Bilag 11

Supplerende høring Tillæg 1 til Lokalplan Nuuks Plads Metrostationsplads Foreslåede ændringer efter den offentlige høring

Som følge af den offentlige høring foreslås en række ændringer.

Tegning 4 · Bil- og cykelparkering

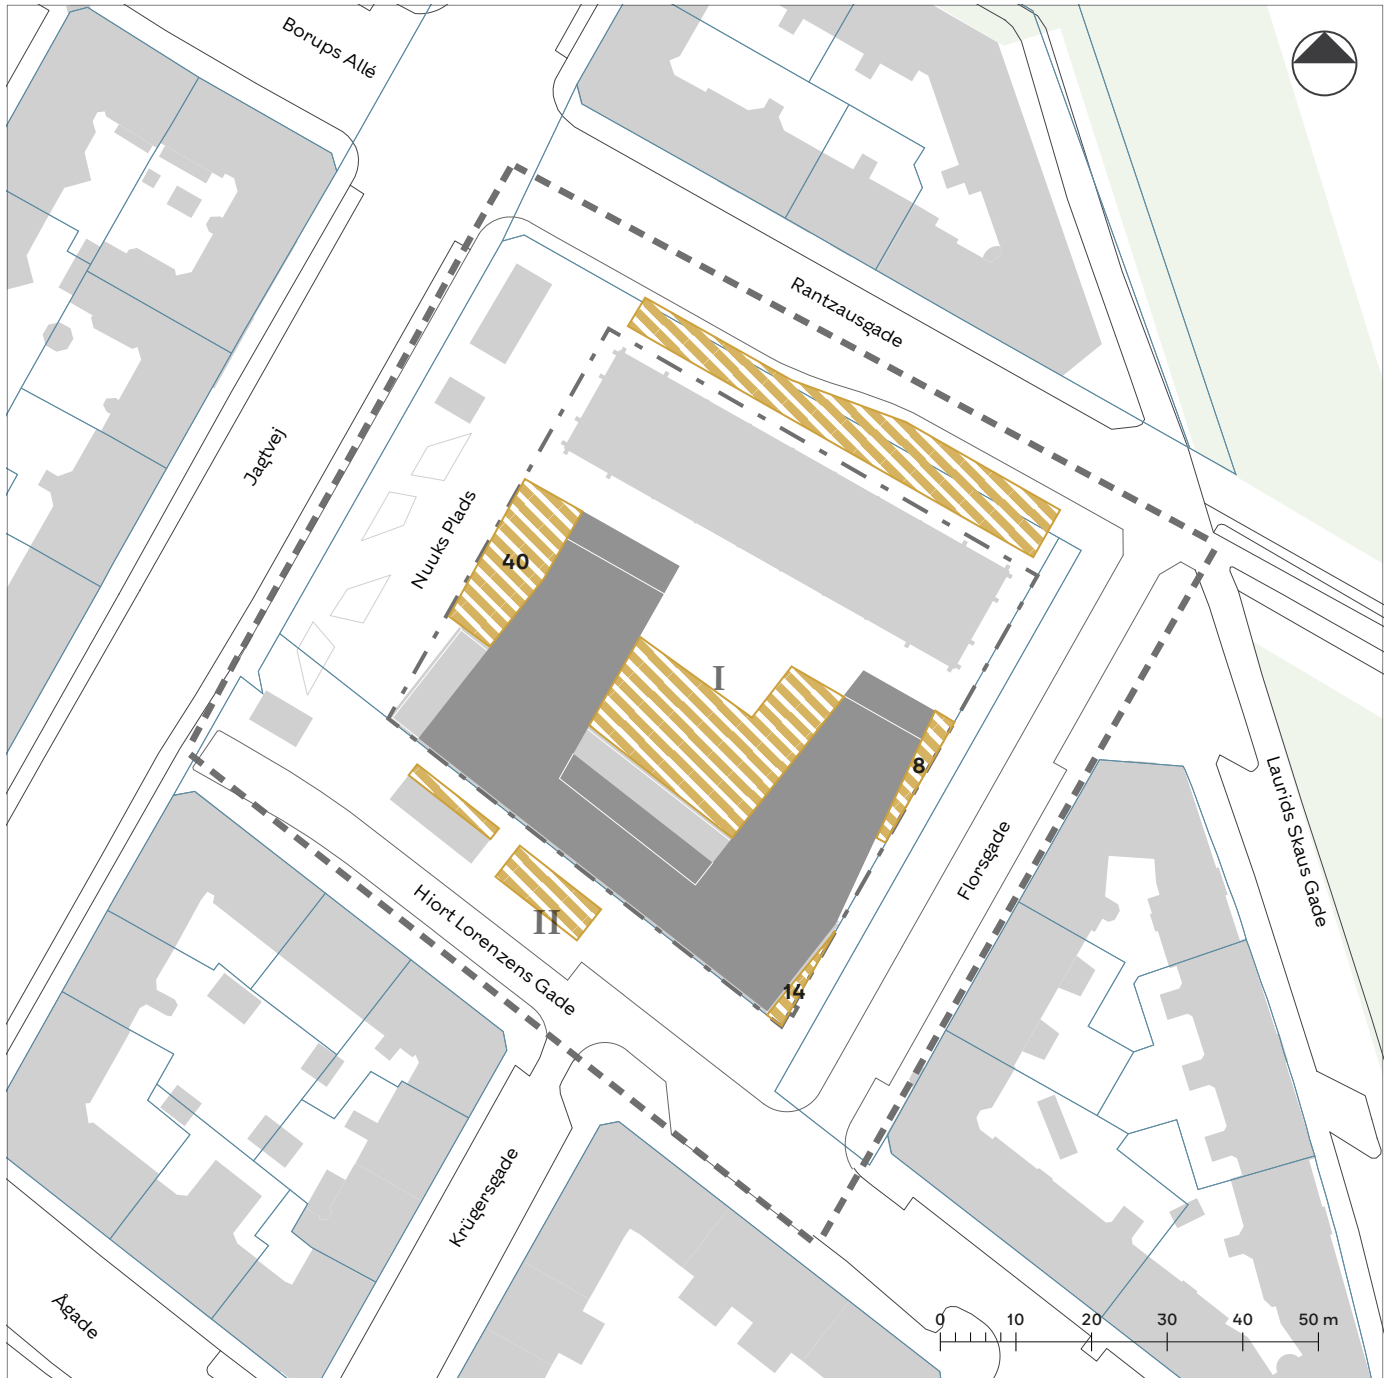
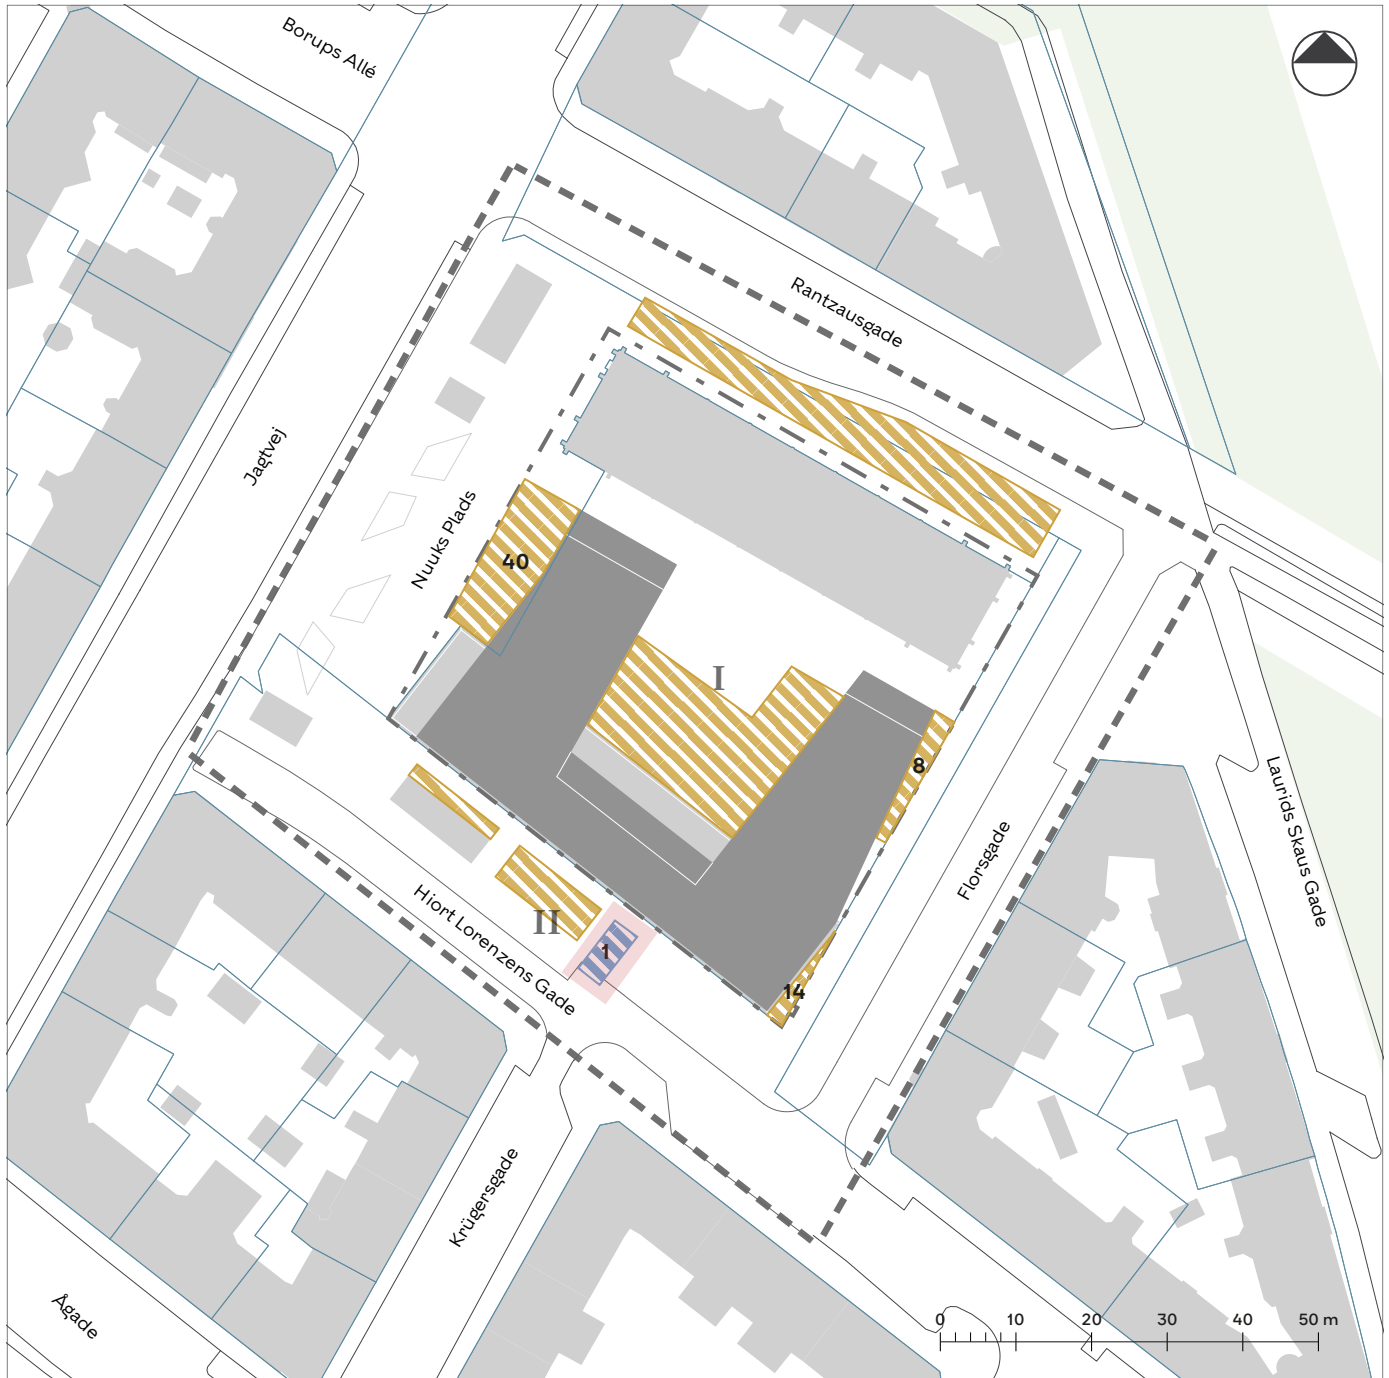
- Lokalplantegninger tilrettes
Tegning 4 - Bil- og cykelparkering.
-Indtegning af parkeringsplads til handicapparkering på terræn.
- Redegørelsen
-Konsekvensrettes bl.a. vignet i redegørelsen (vist nedenfor) med angivelse af elevatorer til p-kælder og parkeringsplads til handicapparkering på terræn.

Grundskoler: 1 plads pr. 607 m²
 Daginstitutioner: 1 plads pr. 286 m²
 Plejecentre og plejeboliger: 1 plads pr. 714 m²
 Erhverv: 1 plads pr. 214 m²
 Kontorerhverv 1 plads pr. 286 m²
 Butikker: 1 plads pr. 143 m²
 Parkering skal etableres i konstruktion i kældre.
 Der kan etableres 1 parkeringsplads til handicapparkering på terræn.

Tegning 5b • Bebyggelsens omfang og placering

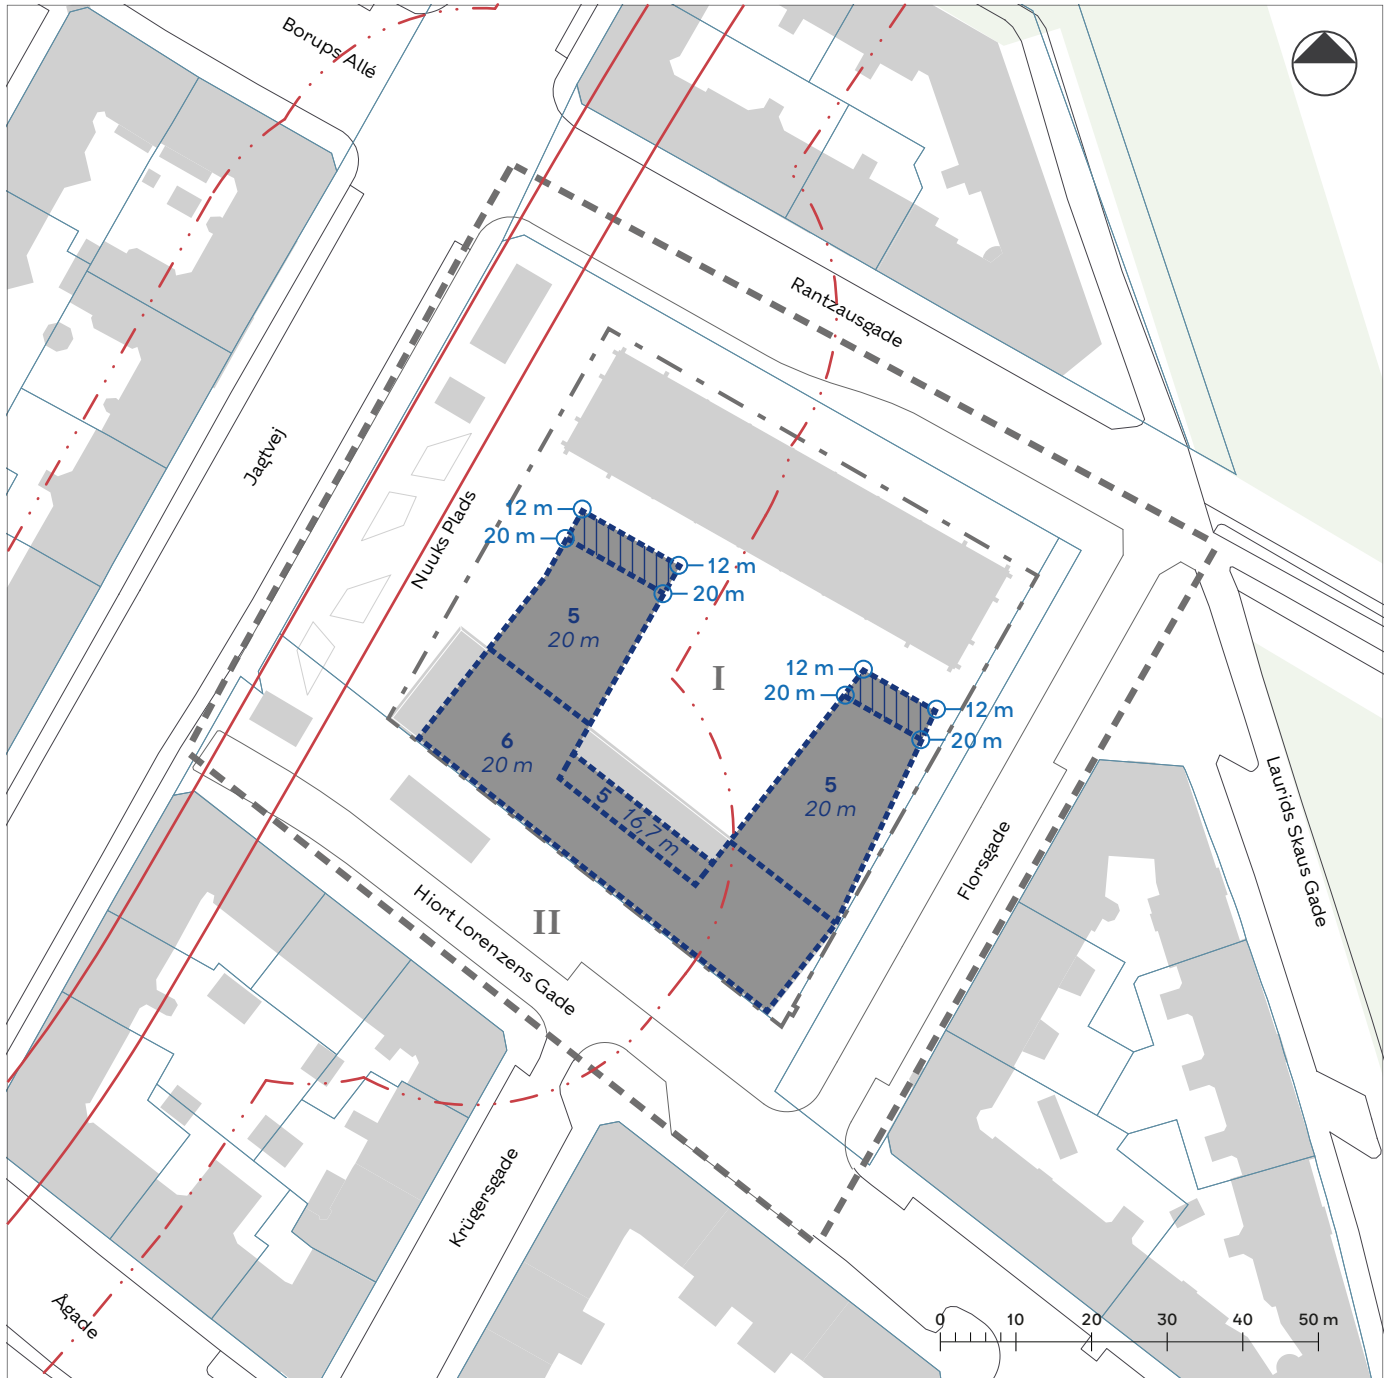
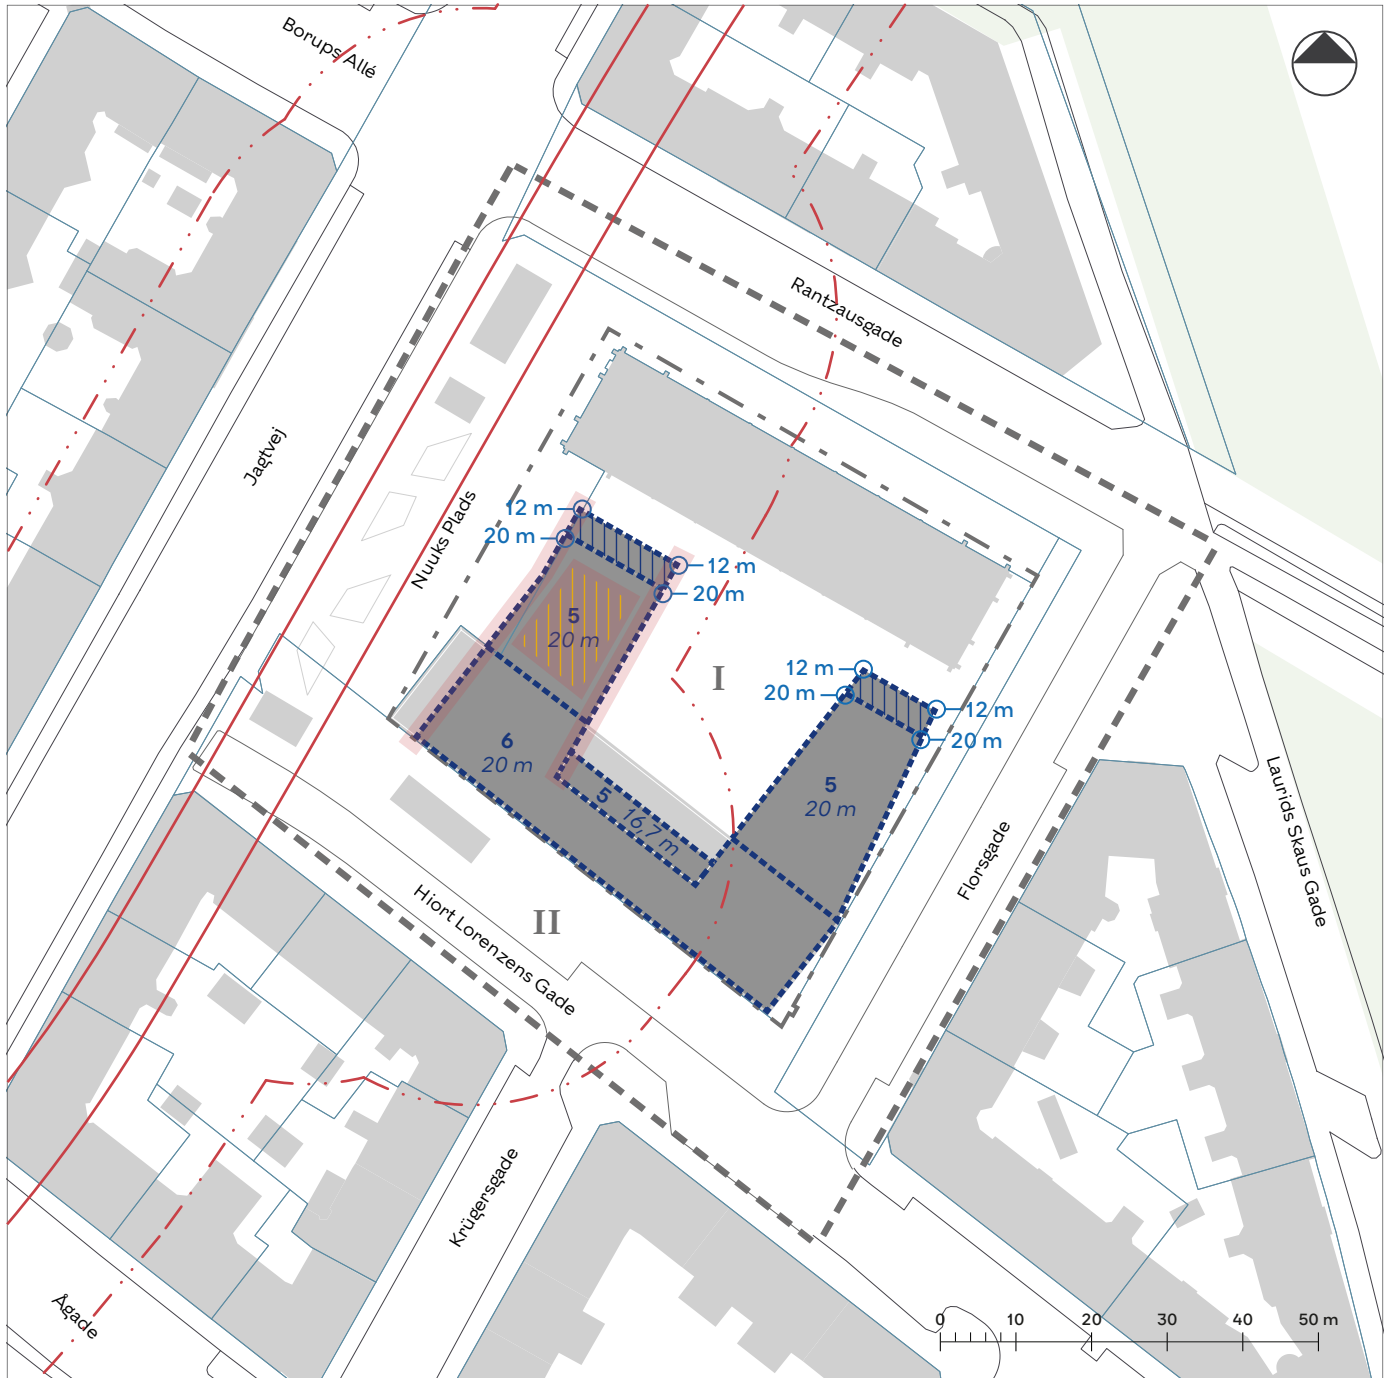
Bygherre ønsker at flytte facadelinjen (gul markering på tegning nedenfor) i nybyggeri mod Jagtvej mod metrostationspladsen (aht. isolering i facaden), da bærelinjen ligger længere fremme. Husdybden gøres ikke dybere, men parallelforskydes. Facadelinjen flyttes 38 cm.

-Bygherre ønsker at samle teknik til køleanlæg på taget i et større felt mod metrostationspladsen. Bygherre ønsker en maksimal højde på 0,3 m over sternkanten inkl. afskærmning, på et område placeret 3 m inde på taget målt fra facader. På nedenfor viste illustrationer ses, at anlægget ikke vil være synligt i forhold til omkringliggende bebyggelse.

- Lokalplantegning 5b - Omfang, se nederst i dokumentet.
-Byggefeltet justeres. Konsekvensrettes på alle øvrige lokalplantegninger.

- § 6, stk. 3. Bebyggelsens højde
c) "....Bygningshøjden, fastsat ovenfor, kan overskrides med op til **0,3 m hvad angår nødvendig teknik på tag placeret i det på tegning 5b markerede felt, og 1 m hvad angår mindre, nødvendige afkast og indtag til ventilation og op til 3,5 m for hvad angår elevator- og trappetårne, når de er nødvendige for at kunne udnytte udendørs opholdsareal på tag...."**
- Lokalplantegninger tilrettes
Tegning 5b - Bebyggelsens omfang og placering
-Der angives et felt, hvor højden kan overskrides med 30 cm.
- Redegørelsen
-Konsekvensrettes bl.a. illustrationsplan.
